都市計画道路の変更案の概要

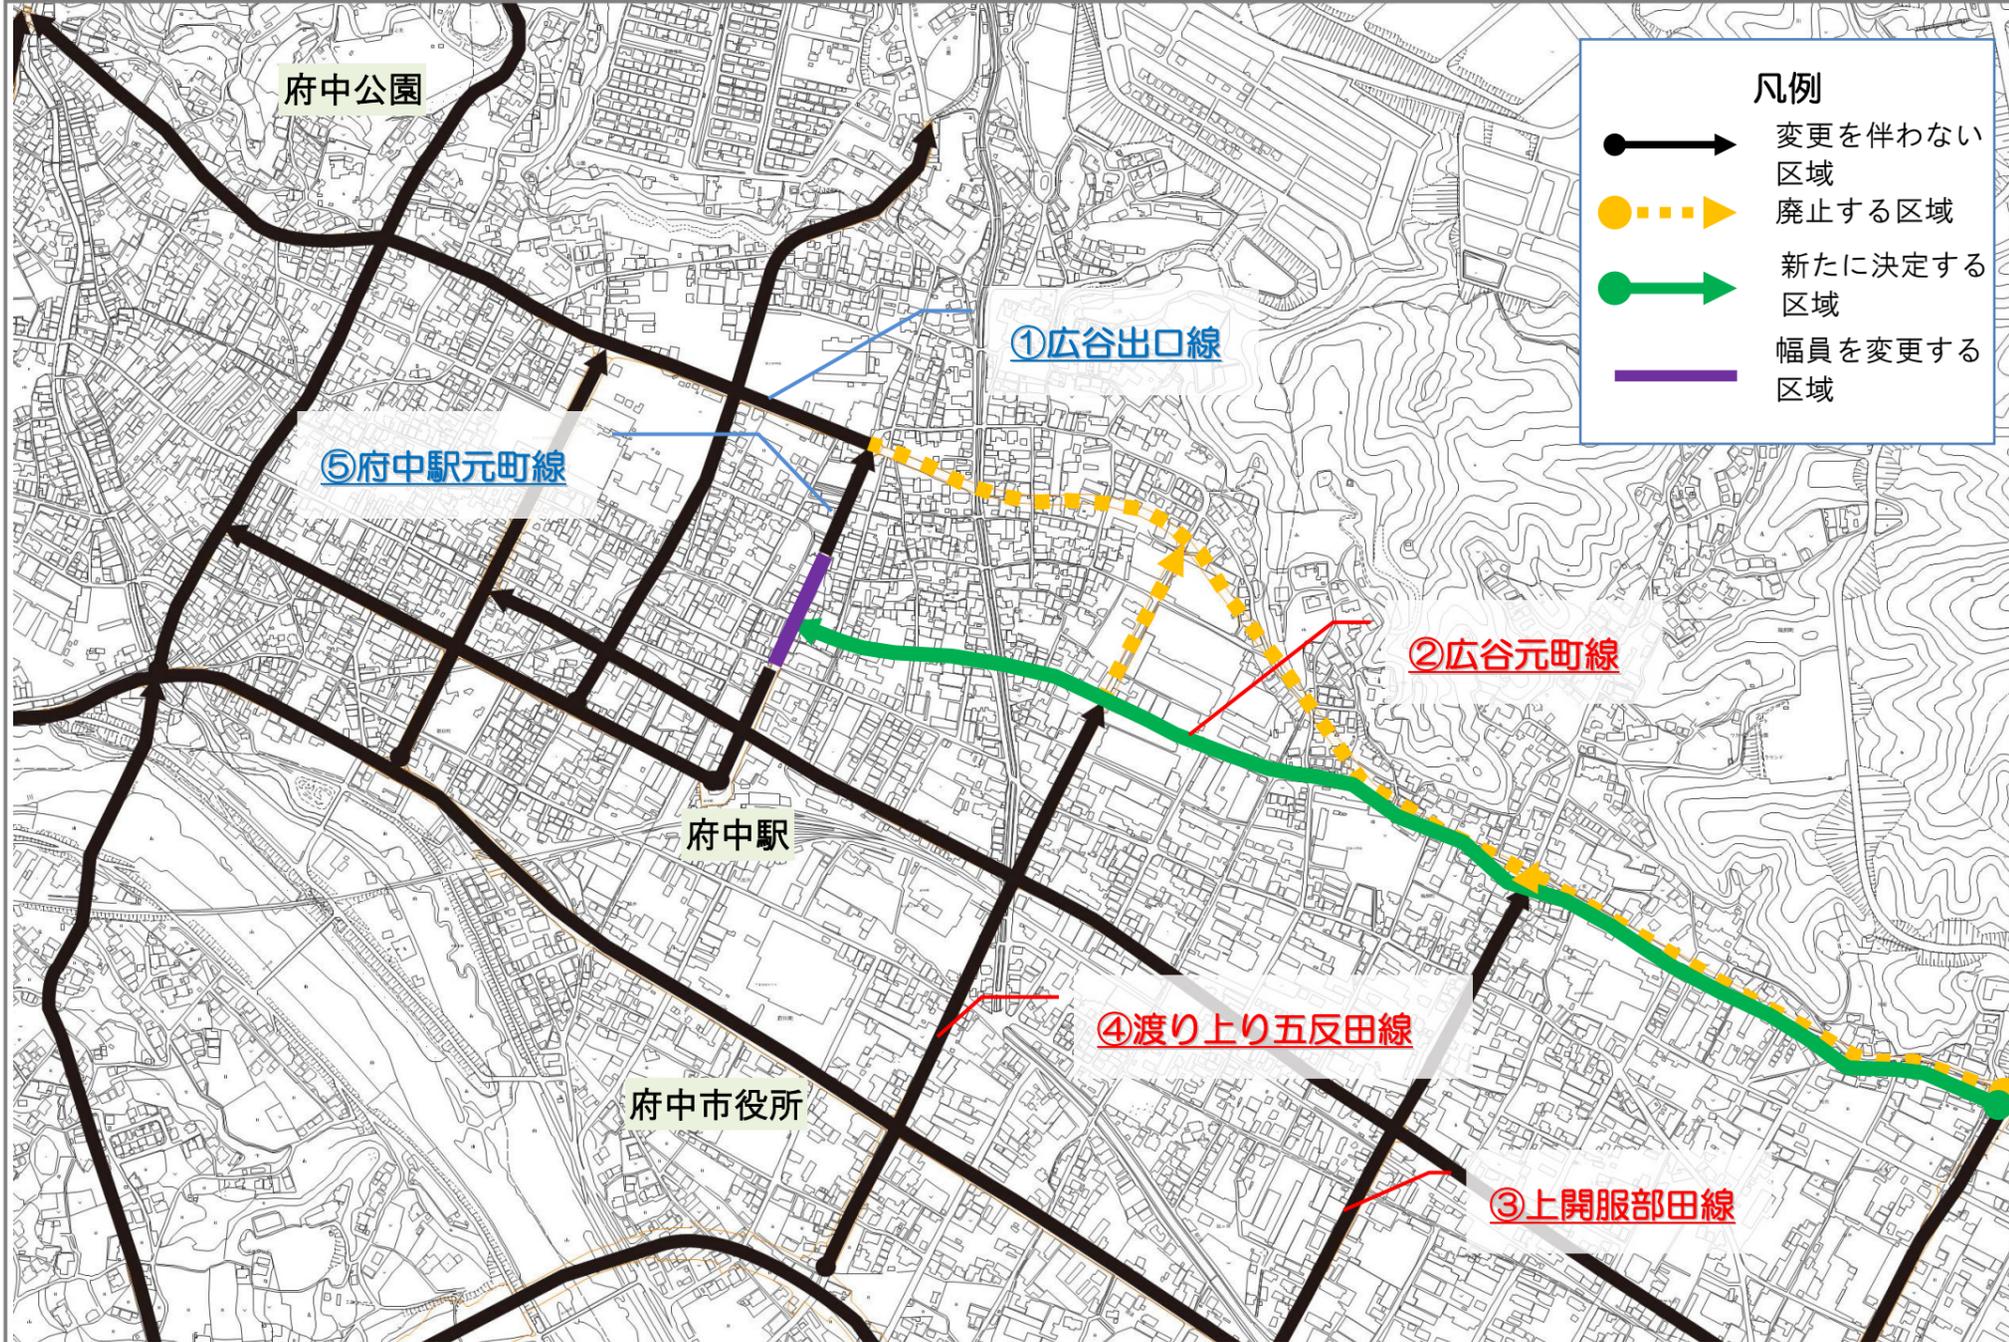
・ 起点の位置を変更し、東側区域を廃止。

変更前	変更後
名称	広谷出口線	元町出口線
延長	約 2,880m	約 1,210m
幅員	11m	11m

・ 広谷元町線との交差点新設に伴い、右折車線を追加。

・ 新たに決定する路線。

名称	広谷元町線
延長	約 1,600m
幅員	14m

・ 広谷元町線との交差点形状の変更により、北側の一部区間を廃止。

・ 終点を変更し、北側区間を廃止。

変更前	変更後
延長	約 1,000m	約 790m
幅員	11m	11m
